関係機関との協議を踏まえた縮減項目の説明図

平成１５年１１月３０日

独立行政法人水資源機構

貯水池縦横断測量の見直し

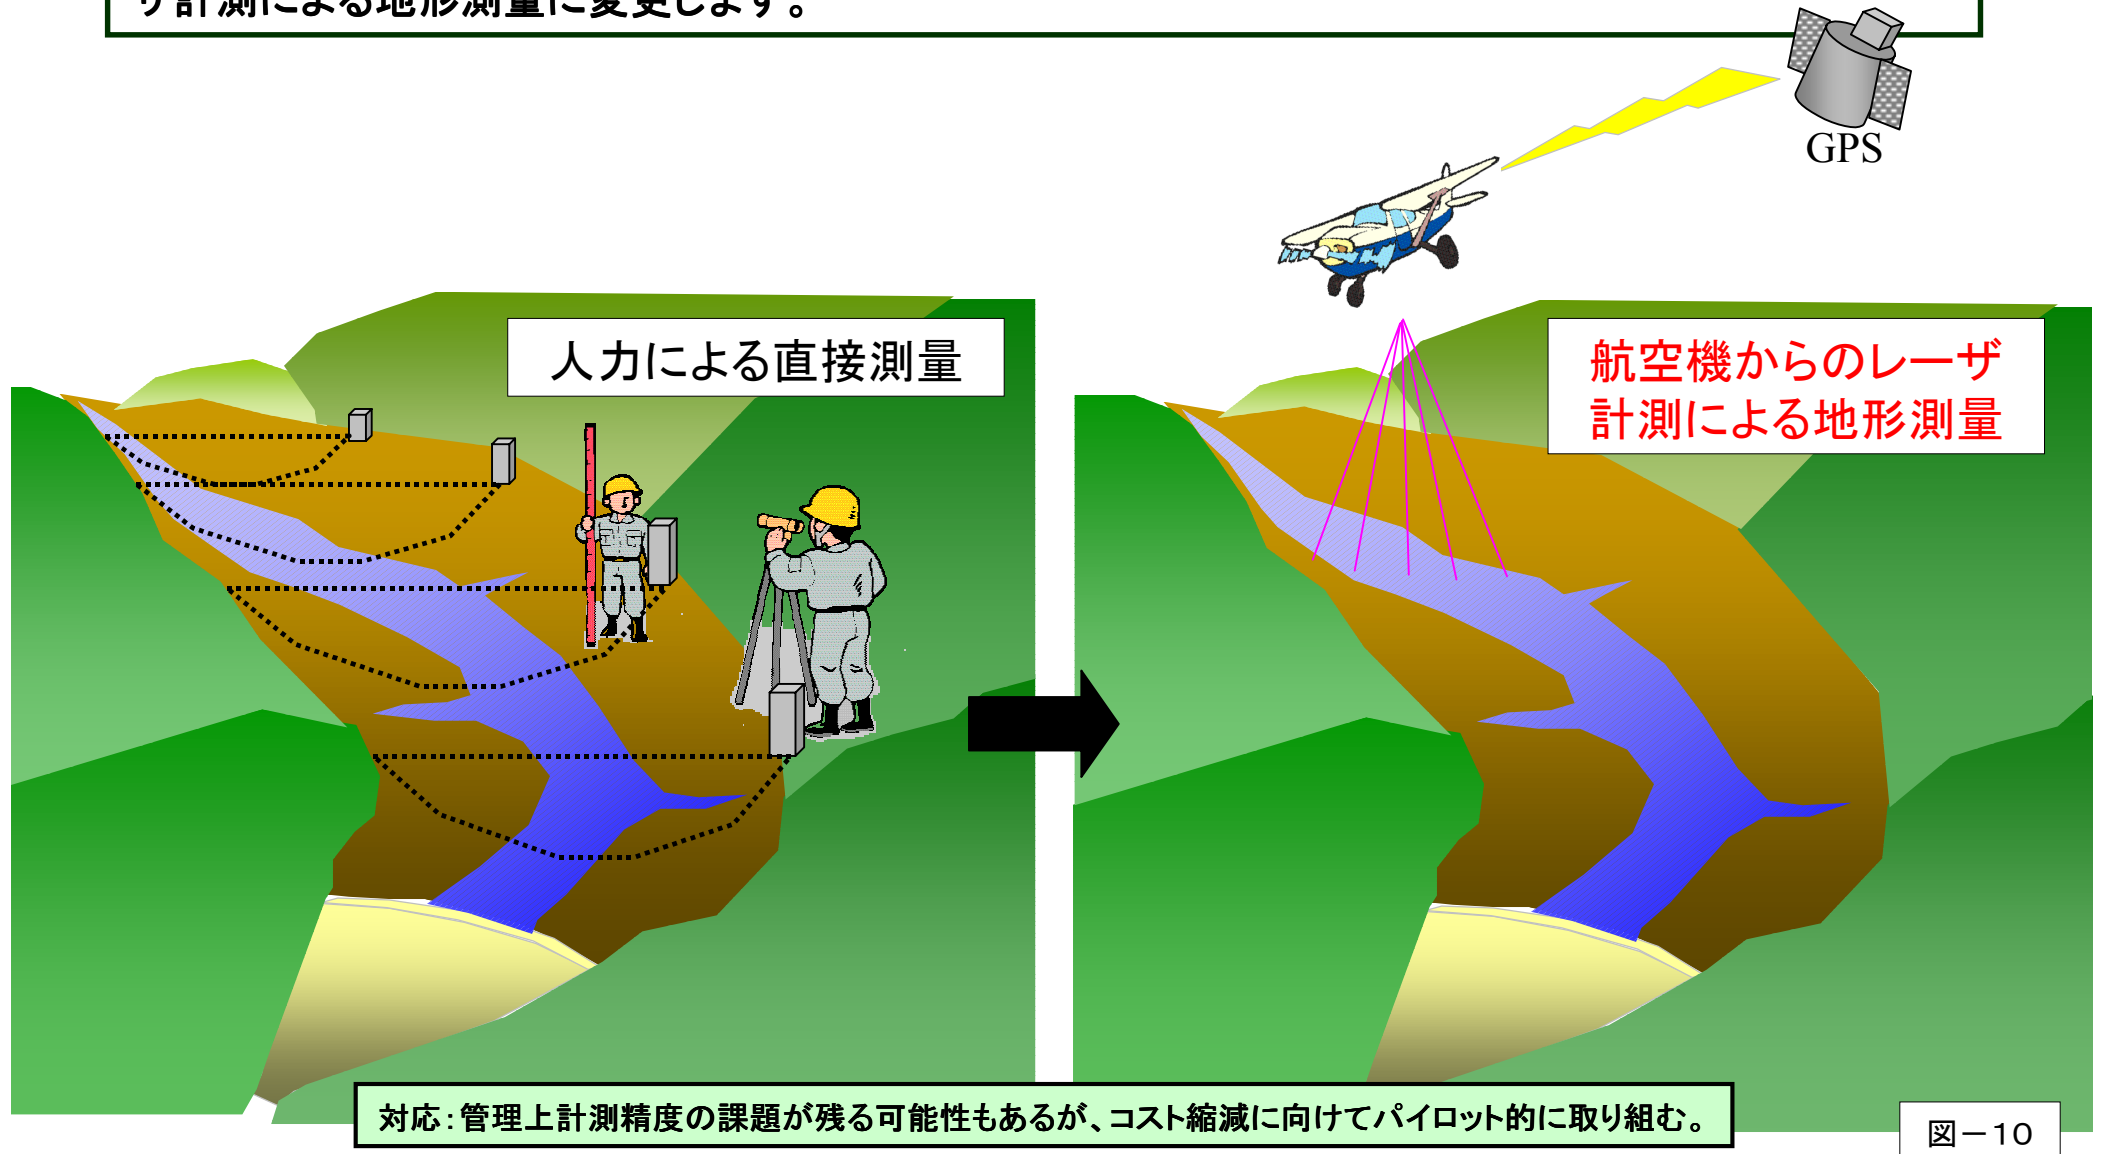
湛水前の貯水池縦横断測量について、人力による直接測量からコストの安い航空機からの空中レーザ計測による地形測量に変更します。

図-13

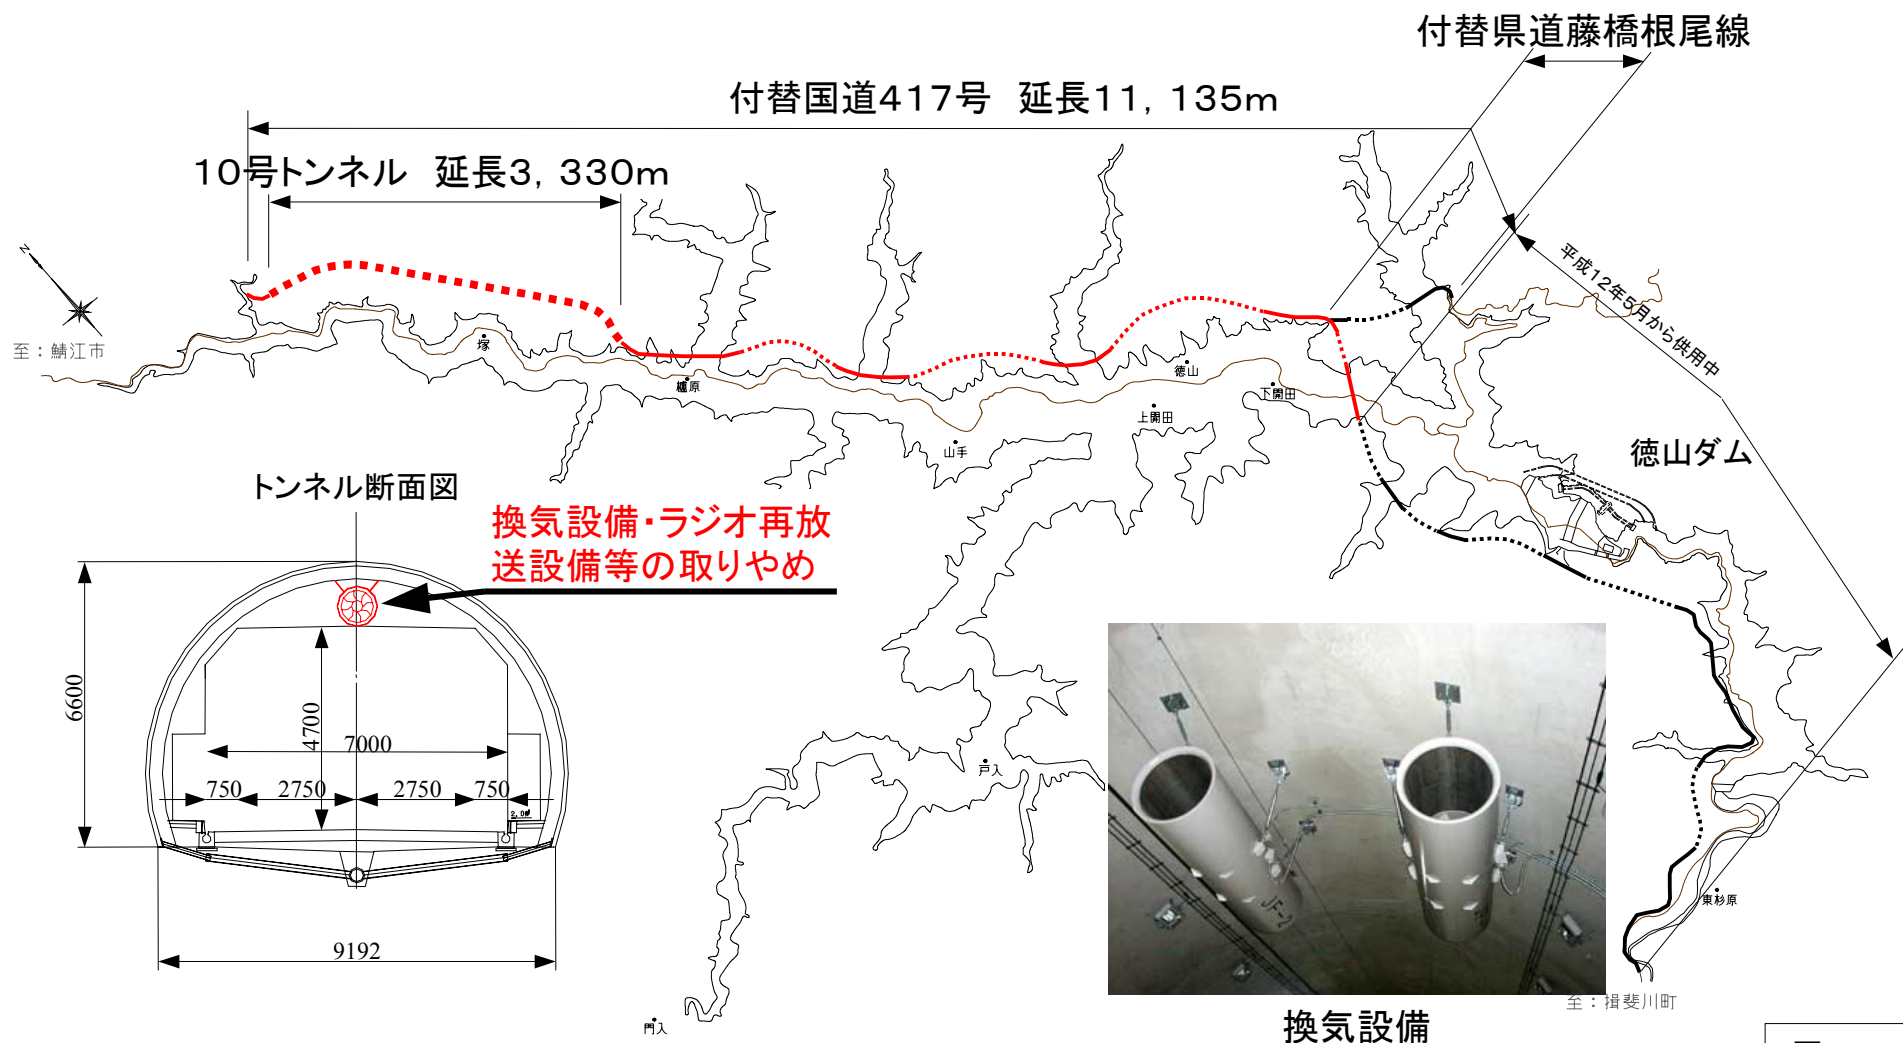
付替国道のトンネルのうち、10号トンネルの非常用設備について、当面の間の交通量の点などから、換気設備・ラジオ再放送設備等を取りやめます。

付替国道・県道橋面舗装工の材料の変更

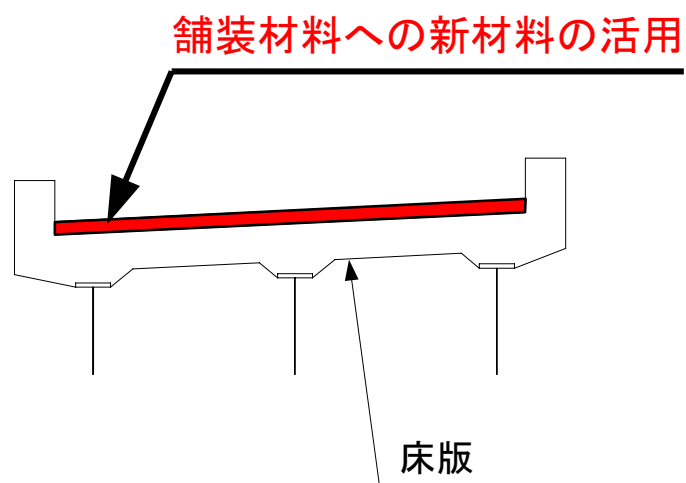
付替国道・県道の橋梁部の舗装材料について、新材料を活用することにより施工単価の縮減を図ります。

対応: 新材料について検討した結果、実績は少ないものの、パイロット的に活用する。
